Côte Sainte Catherine, un élément structurant du projet Éco-Vallée des deux Rivières.

Aménagement de la
côte Sainte-
Catherine, un beau
projet qui comporte
des manques et des
éléments
à modifier....

Le site tel que décrit par la Métropole¹

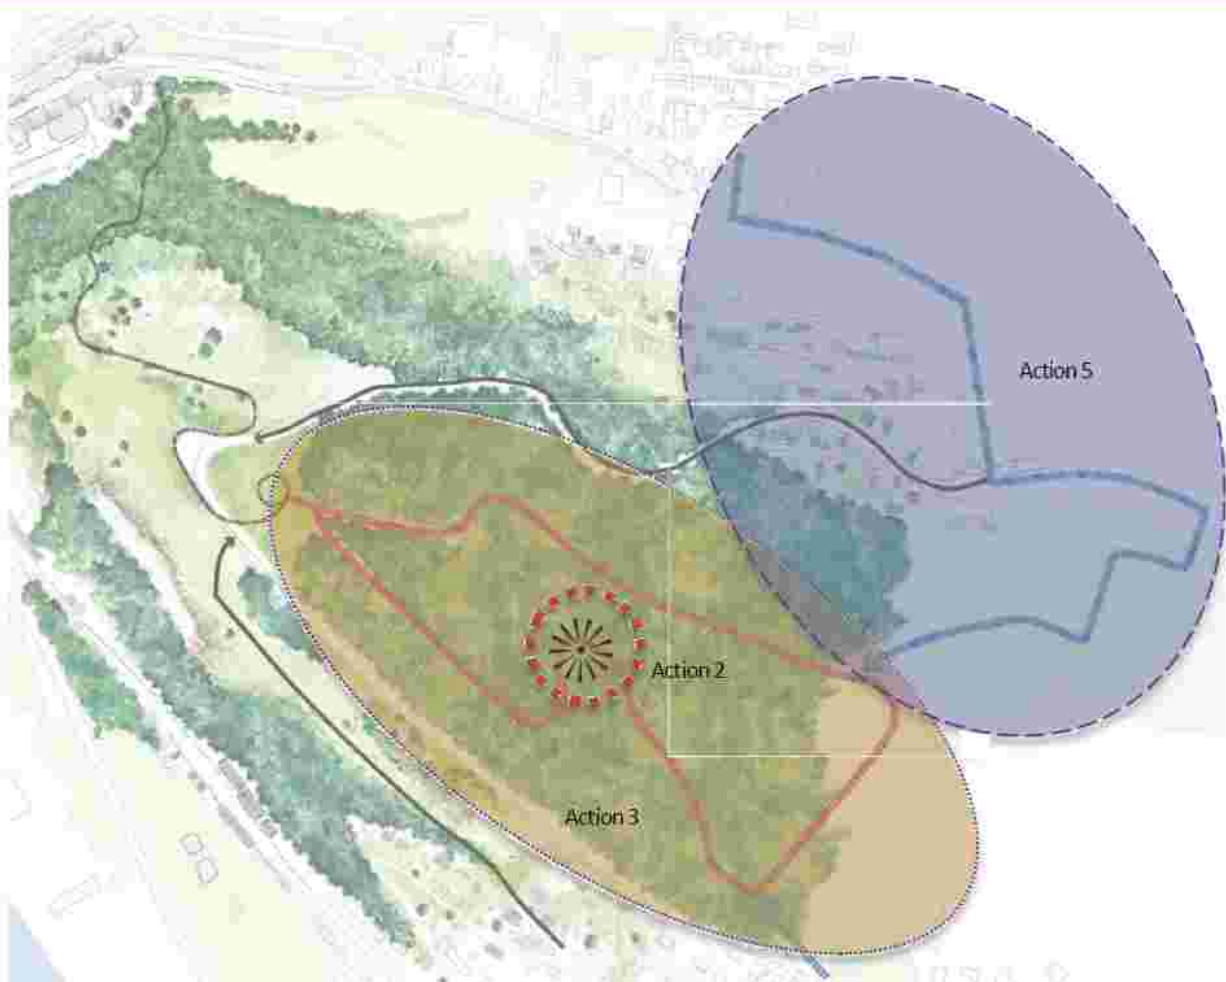
Parmi les objectifs de la métropole, pour la partie haute, il s'agit d'engager une étude historique et archéologique en vue de créer un second belvédère et un parcours de découverte en boucle et de valoriser les vestiges archéologiques.

Dans le dossier initial annexé à la délibération il n'est pas question d'une zone de stationnement

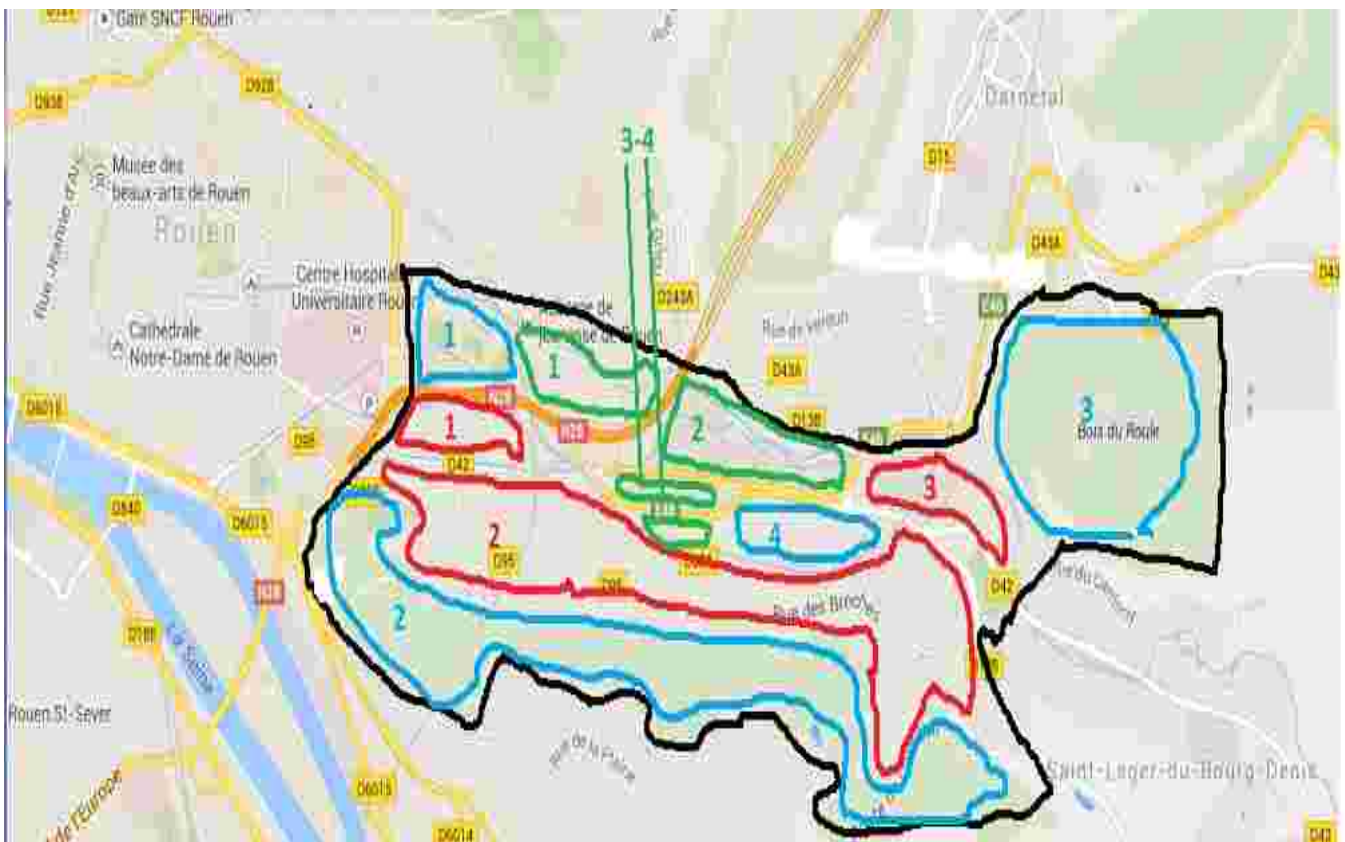
D'après les informations parcellaires et hypothétiques, une zone de stationnement serait prévue dans le massif forestier à une trentaine de mètres de la rue dans le secteur «haut» de la route de la Corniche sur la commune de Bonsecours, là où existe un sentier piétonnier aujourd'hui. Créer une zone de stationnement voiture et de bus en plein espace doublement classé (naturel et patrimonial) ne peut pas recueillir d'avis positif de notre part.

Nous souhaitons vivement récupérer le maximum de documents préparatoires afin de pouvoir comprendre et analyser les besoins réels et les contraintes afin d'affiner des propositions crédibles. Nous avons aussi demandé des séances de travail avec les élus afin d'échanger le plus efficacement possible. **La réunion du 17 avril au Casino de Bonsecours a confirmé que c'était une hypothèse d'aménagement envisagée.**

Principe de la proposition alternative Stationnement tous véhicules.

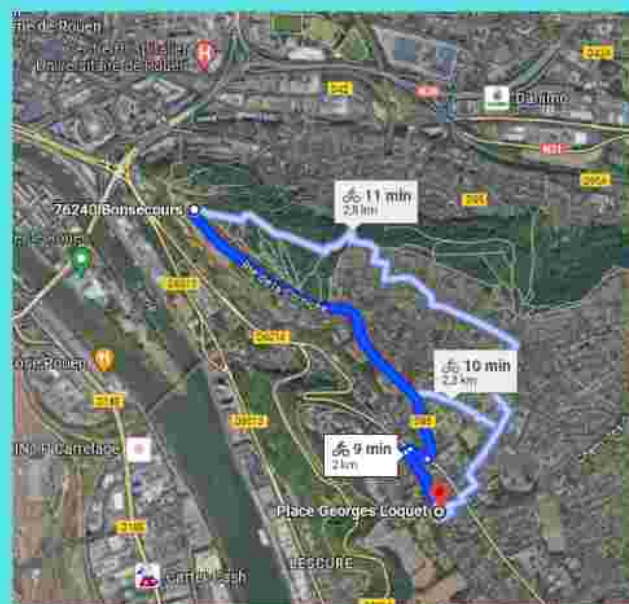
Nous proposons de faire de la place Loquet un véritable départ vers le belvédère qui soit balisé et signalisé spécifiquement pour les piétons et les vélos. Nous proposons qu'une station automatique de LoVélo location courte durée soit installée sur cette place de façon à ce que les visiteurs puissent louer un vélo pour aller jusqu'au belvédère. A l'aller, l'itinéraire piéton représente 27 minutes pour un linéaire de 1.9 km et 31 mètres de dénivelé et l'itinéraire cycliste représente 9 minutes pour un linéaire de 2 km et toujours 31 mètres de dénivelé.

Zone de stationnement : Place Loquet à Bonsecours

Itinéraire piéton
27 minutes 1.9 km

Itinéraire cycliste
9 minutes 2 km

Ces deux itinéraires sont à aménager pour que les déplacements doux soient confortables avec un bon balisage et une bonne signalétique.
